改善箇所説明図

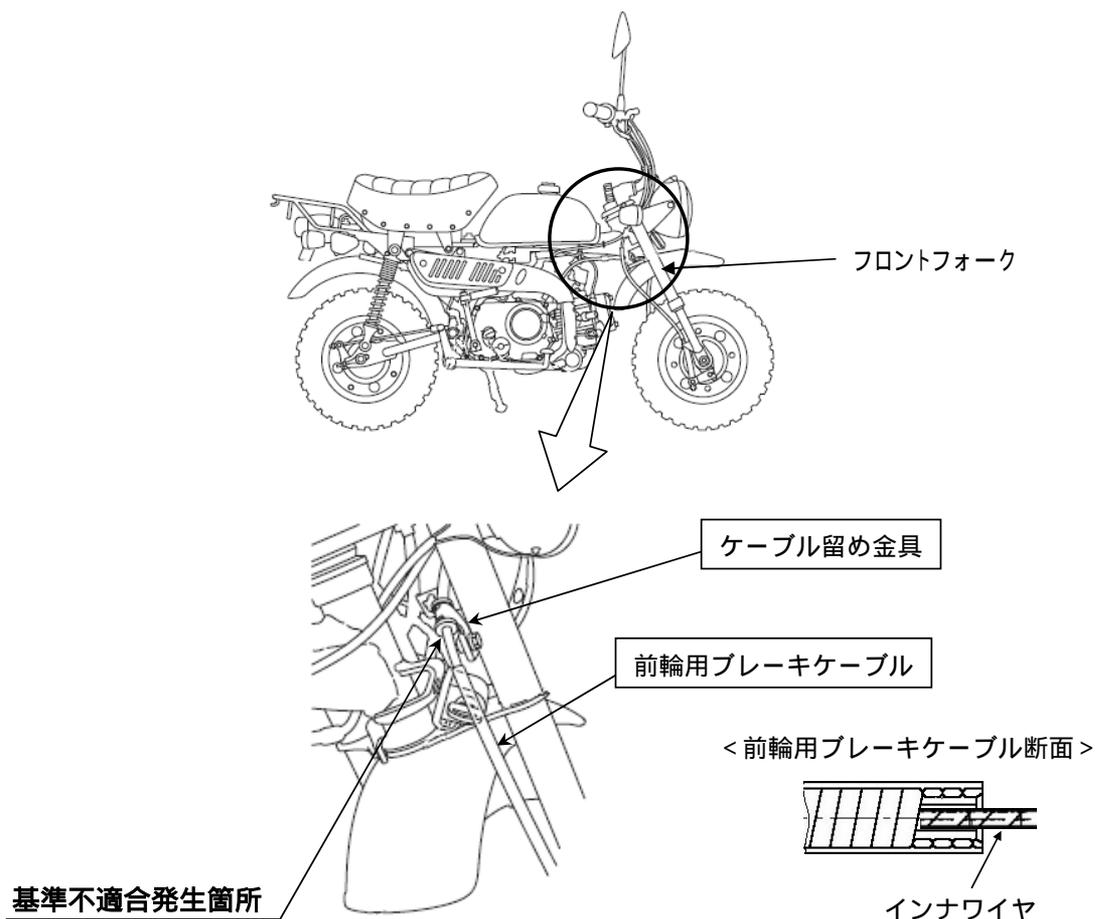
前輪用ブレーキケーブルの長さが不適切なため、走行中のフロントフォークの伸縮により、ケーブル留め金具部で当該ケーブルが折れ曲がることがある。そのため、そのまま使用を続けると、ケーブル内のインナワイヤが切損し、前輪ブレーキが操作できなくなるおそれがある。

全車両、前輪用ブレーキケーブルと、ケーブル留め金具を対策品と交換する。

識別：車台番号付近に黄色ラベルを貼り付ける。
